COMUNE DI MONTECCHIO P.
PROVINCIA DI VICENZA
REGIONE VENETO

**PROGETTO DI MODIFICA
SISTEMAZIONE FINALE
DISCARICA PER RIFIUTI INERTI**

località Terraglioni – Montecchio Precalcino (VI)

Relazione illustrativa

Figura 4 - Area servizi da Variante in corso d'opera.

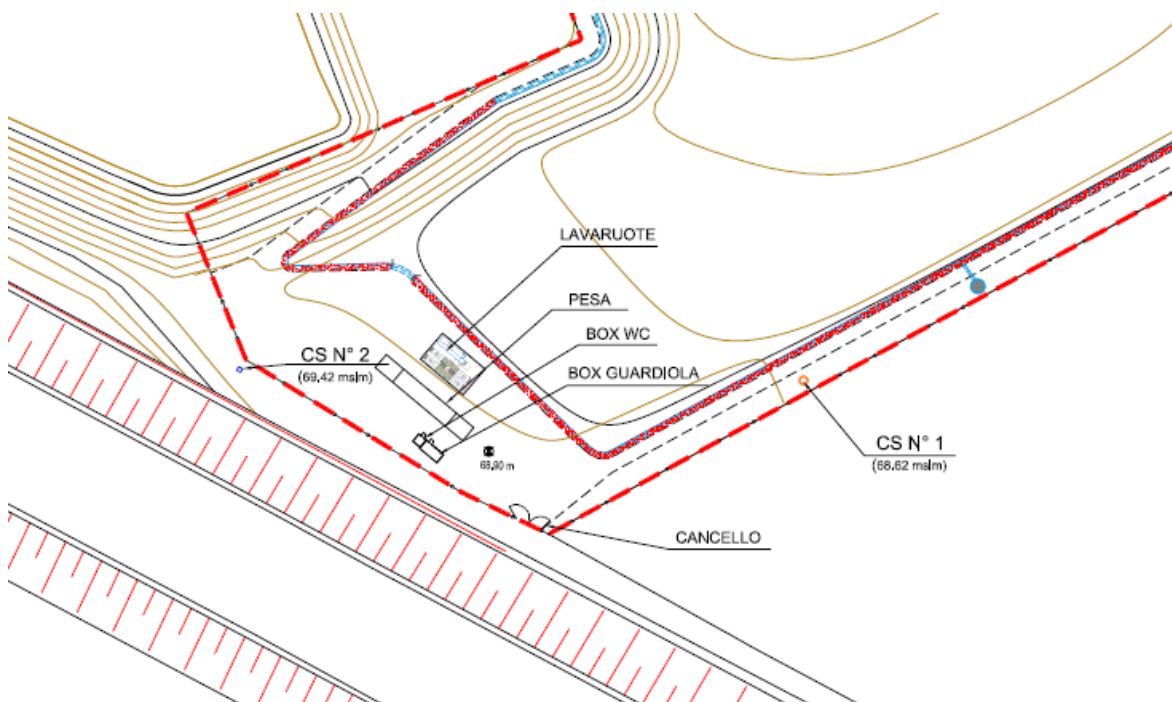
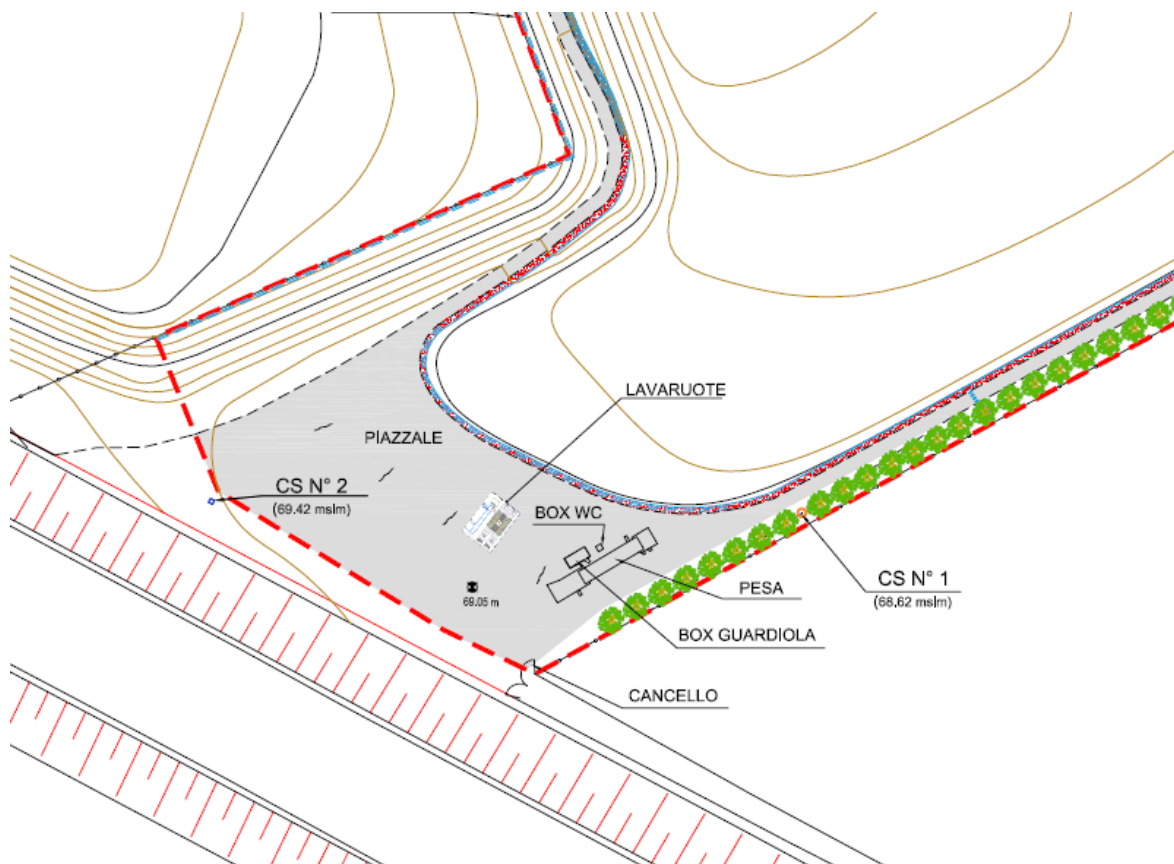
Per una migliore organizzazione del piazzale posto all'ingresso della ex discarica e per una più adeguata accessibilità dei mezzi in entrata ed uscita dall'impianto, si è previsto di modificare la disposizione delle attrezzature di servizio (box ufficio, box wc, pesa e impianto lavaruote) ampliando gli spazi a disposizione.

In particolare, sfruttando l'ampiezza del piazzale si è provveduto a ruotare il monoblocco prefabbricato ad uso ufficio, il monoblocco prefabbricato ad uso servizi igienici, la pesa a ponte e l'impianto lavaruote come evidenziato nelle figure che seguono.

Figura 6 - Scarpata ovest da Variante in corso d'opera.

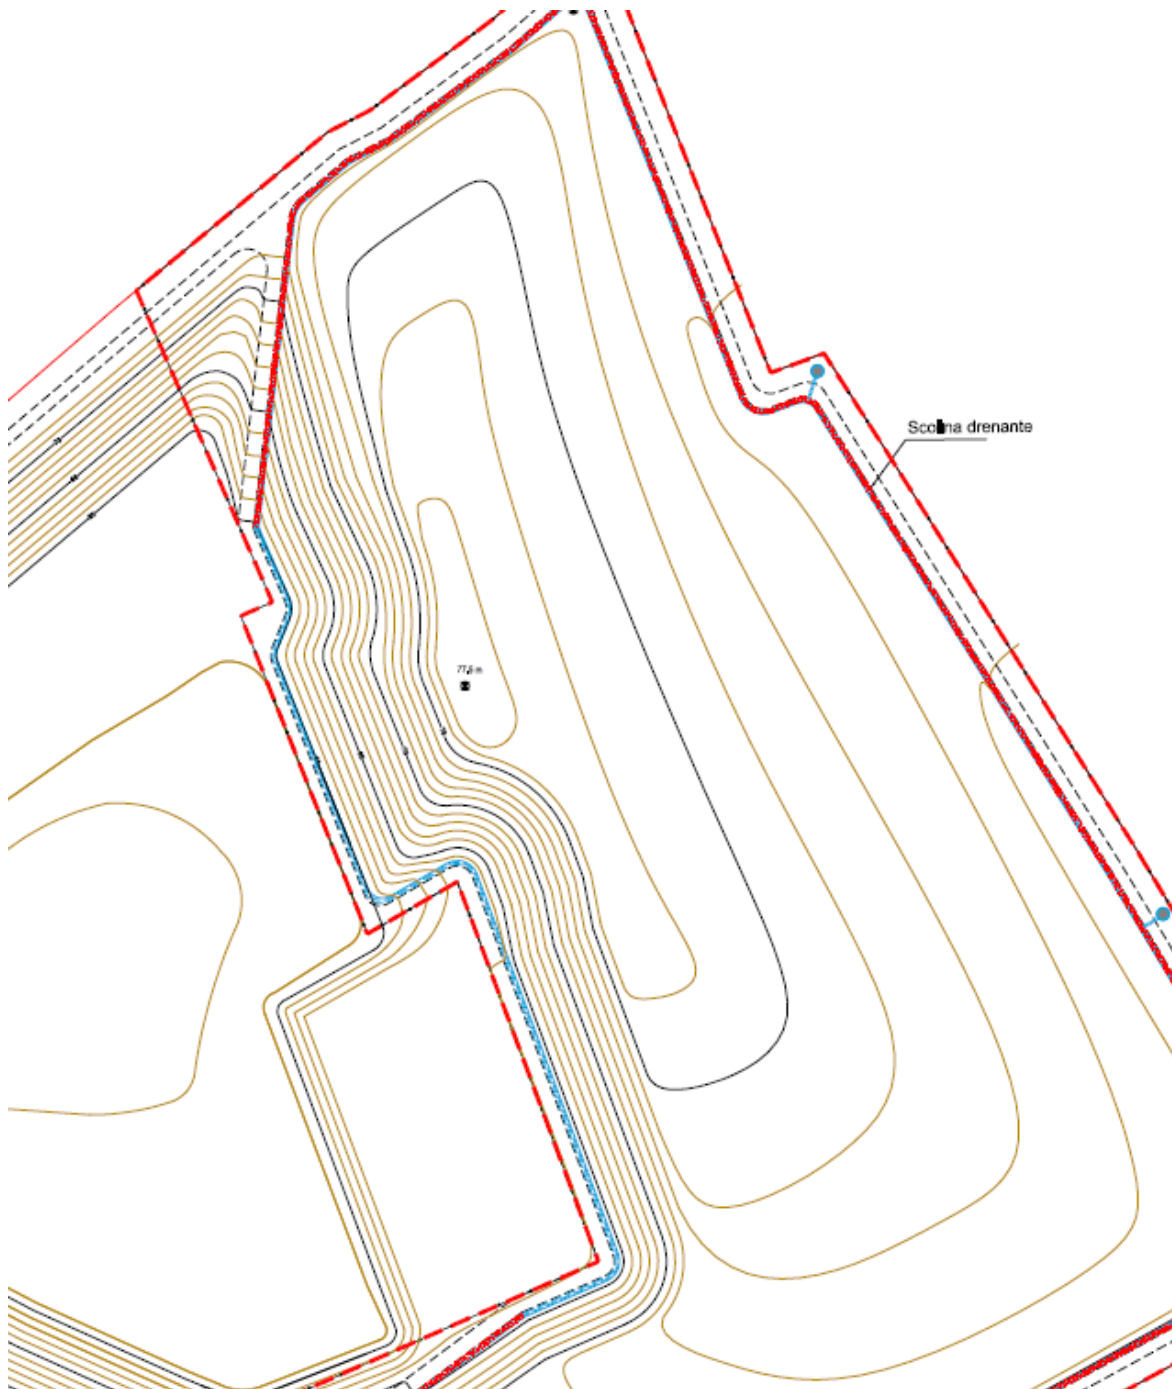
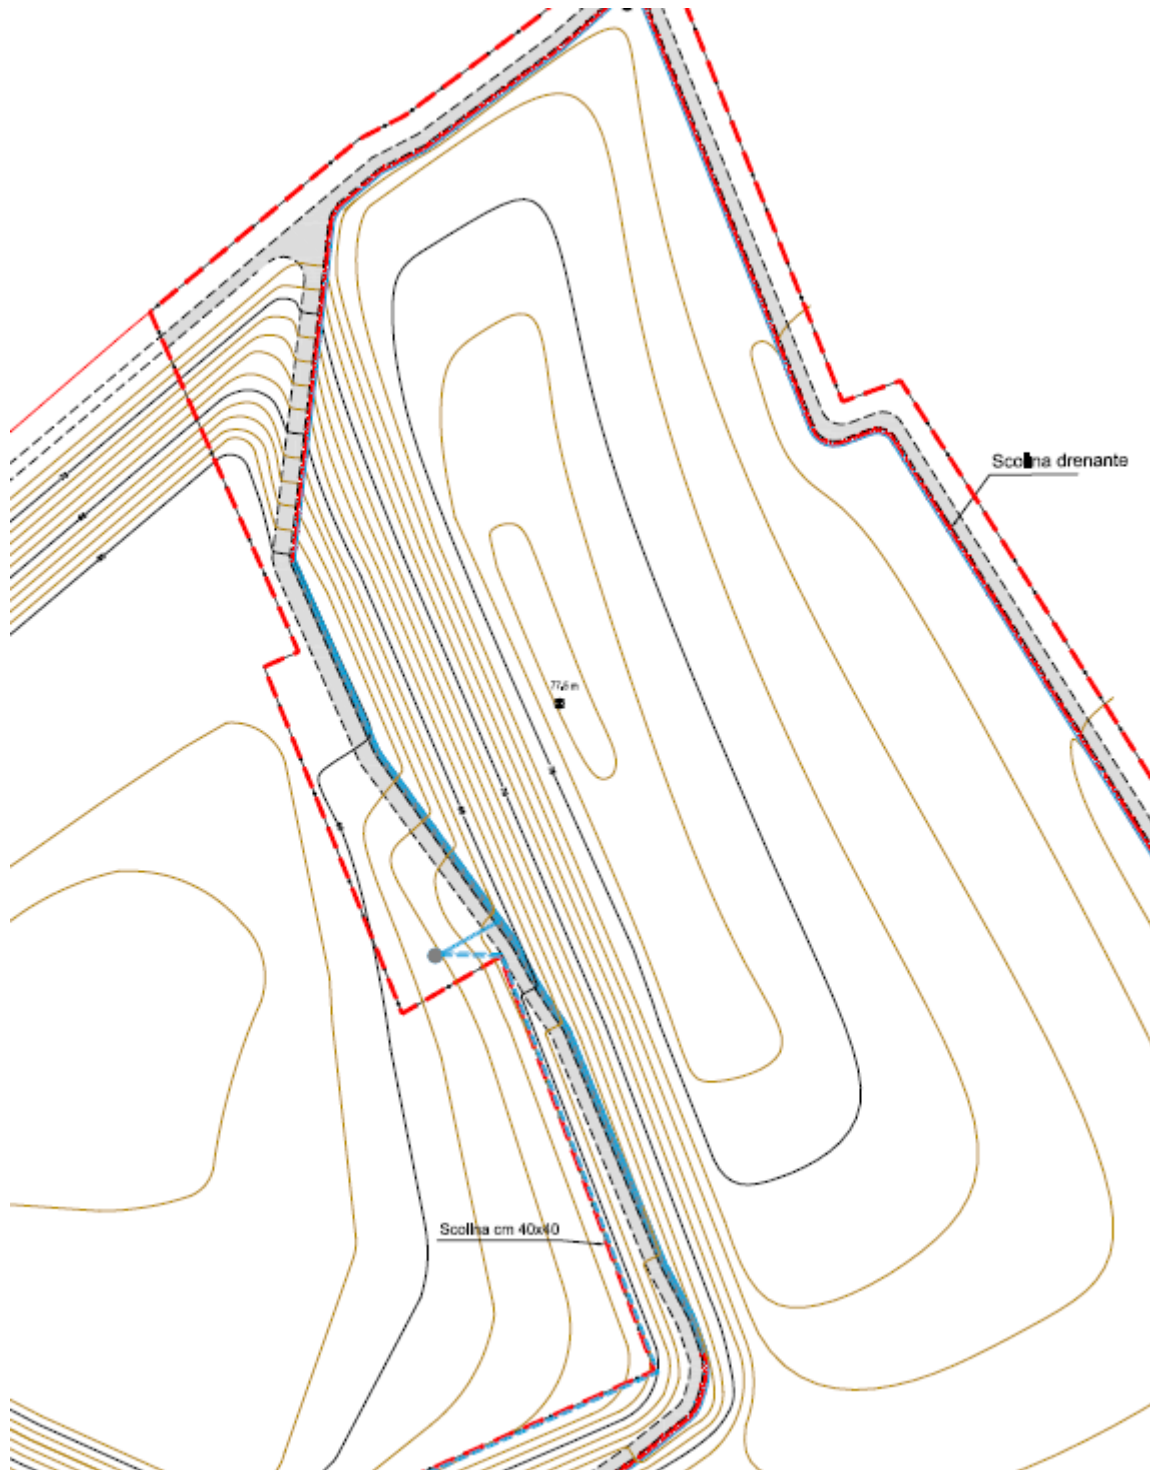
In fase esecutiva, la conformazione del confine ad ovest, ha evidenziato una difficoltà realizzativa della copertura per la presenza di 2 spigoli a 90° ravvicinati.

Si è ritenuto pertanto di procedere ad arretrare leggermente la scarpata ovest rettificandola, andando così a migliorare complessivamente la stabilità della copertura finale.

Di conseguenza si è reso necessario modificare anche il tracciato della rampa che collega la viabilità perimetrale superficiale con quella posta nella parte inferiore dell'area come evidenziato nelle figure che seguono.
